ОТКРЫТОЕ АКЦИОНЕРНОЕ ОБЩЕСТВО
«РОСЖЕЛДОРПРОЕКТ»
ФИЛИАЛ
ИНСТИТУТ ПО ПРОЕКТИРОВАНИЮ
СИГНАЛИЗАЦИИ, ЦЕНТРАЛИЗАЦИИ,
СВЯЗИ И РАДИО
НА ЖЕЛЕЗНОДОРОЖНОМ ТРАНСПОРТЕ
«ГИПРОТРАНССИГНАЛСВЯЗЬ»

У К А З А Н И Е

24.03.2008 г. № 1247/1662

Изменения схемы панели ПР1-ЭЦК

ИЗВЕЩЕНИЕ

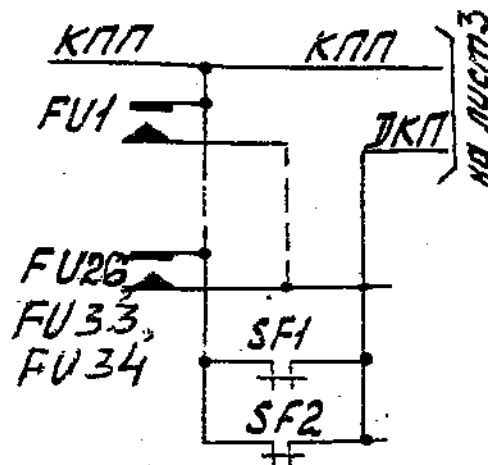
СОДЕРЖАНИЕ ИЗМЕНЕНИЯ

36763-201-00 ЭЗ Лист 2

Добавить надпись FU33, FU34
